Presentazione di osservazioni relative alla procedura di:

codice pratica 24/0176865 – PROGETTO PER LA REALIZZAZIONE DI UN IMPIANTO EOLICO NEL
COMUNE DI CARPINETO SINELLO (CH), CON UNA POTENZA NOMINALE PARI A 24 MW – Proponente:
Edison Rinnovabili S.p.A.

TESTO DELL' OSSERVAZIONE

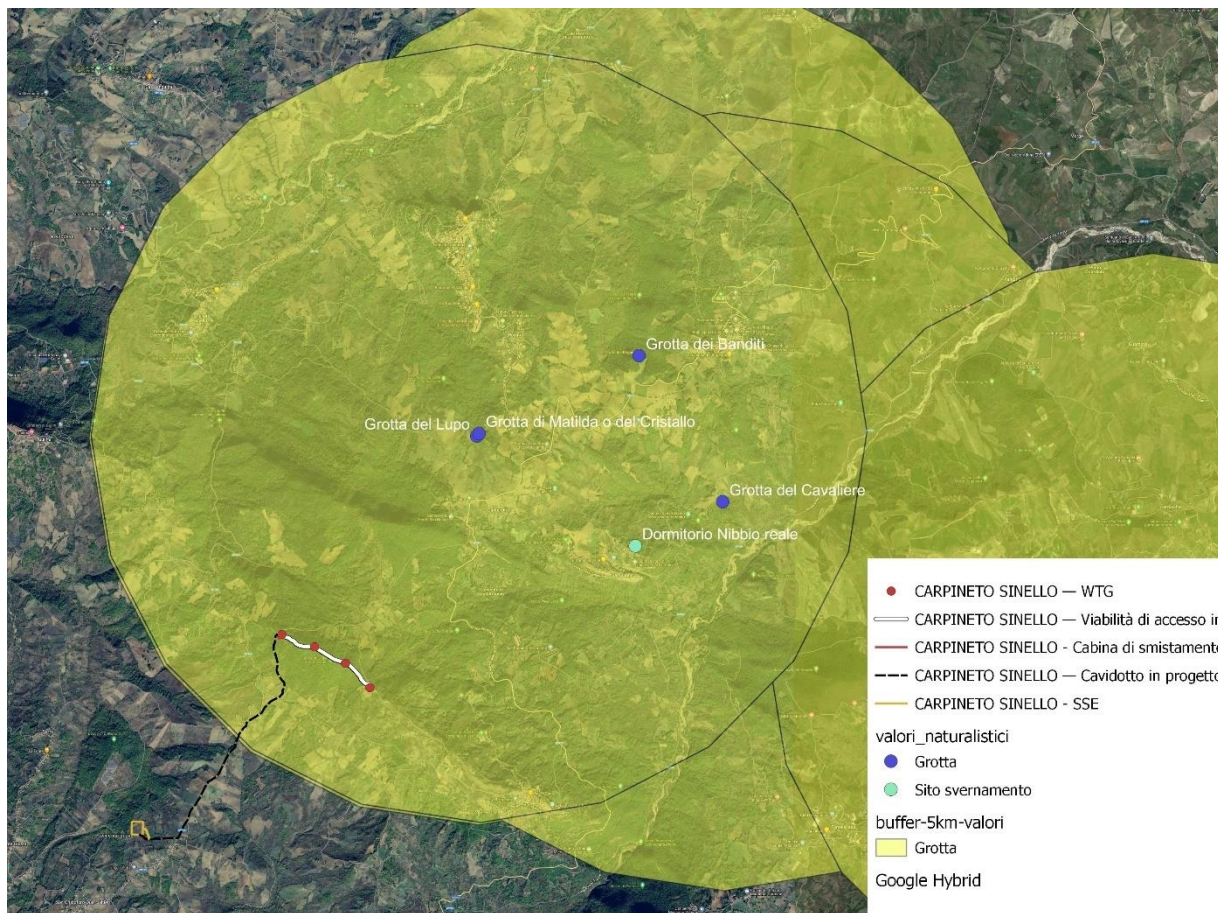
Sulla base delle suddette indicazioni presenti nelle Linee guida citate, ho provveduto a tracciare un buffer di 5 km dalla Grotta del Lupo mediante software GIS, accertato e documentato sito di riproduzione e svernamento di almeno 6 specie di chiroteri. Nella stessa area è presente, inoltre, un'altra importante grotta dove non sono stati ancora effettuati studi sulla chiroterofauna, ma ugualmente importante in quanto tutte le aree ipogee sono a prescindere siti da tutelare per la riproduzione dei pipistrelli. Viene riportato inoltre un importante "dormitorio" del Nibbio reale, dove in inverno si contano oltre 100 esemplari tutti insieme, a poca distanza dal sito dove il progetto prevede di installare gli aerogeneratori:

Come si evince dall'immagine, gli aerogeneratori e parte del cavidotto sono all'interno del buffer di rispetto, confermando il non rispetto delle "Linee guida per la valutazione dell'impatto degli impianti eolici sui chiropteri", e l'effettivo impatto del progetto sui siti trofici dei pipistrelli comportando detrazione di habitat e risorse alimentari.

Fig. 2: *in arancione gli affioramenti gessosi dai quali è calcolato un buffer di 7 km in giallo, che evidenzia il territorio da tutelare dal punto di vista paesaggistico.*

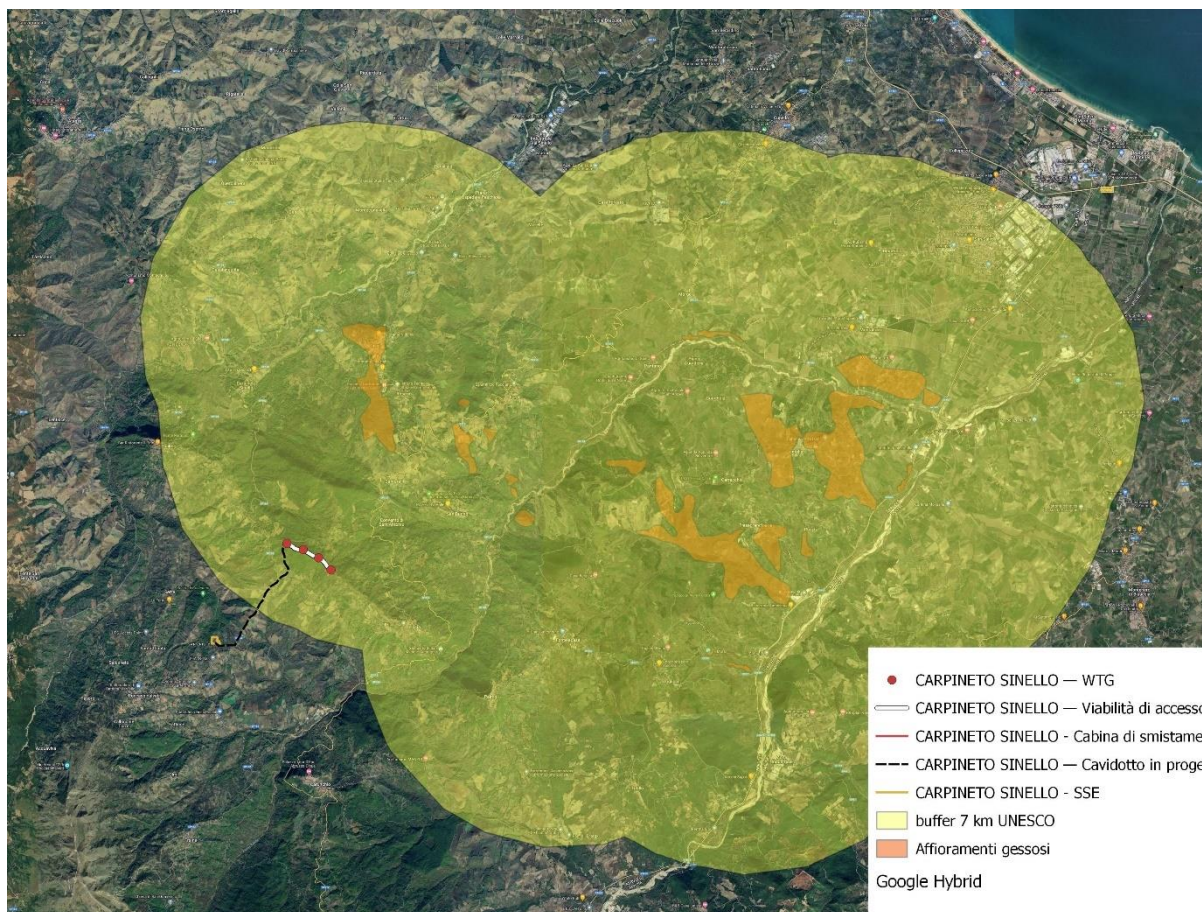
A supporto di quanto sopra espresso, in considerazione dell'articolo 7 del Decreto 21 giugno 2024, che specifica: *“...le Regioni possono stabilire una fascia di rispetto dal perimetro dei beni sottoposti a tutela di ampiezza differenziata a seconda della tipologia di impianto, proporzionata al bene oggetto di tutela, fino a un massimo di 7 chilometri.”*; di seguito un elaborato grafico che evidenzia quale sia il territorio non idoneo all'installazione di parchi eolici, in caso di istituzione del Parco naturale in cui iter è avviato, o di accettazione della candidatura a Patrimonio Mondiale dell'Umanità:

Si evince quindi come il progetto di parco eolico previsto nel comune di Carpineto Sinello sia all'interno dell'area buffer di 7 chilometri, e quindi ricadente nell'area non idonea all'installazione di Parchi eolici, secondo le disposizioni dell'articolo 7 del Decreto 21 giugno 2024.
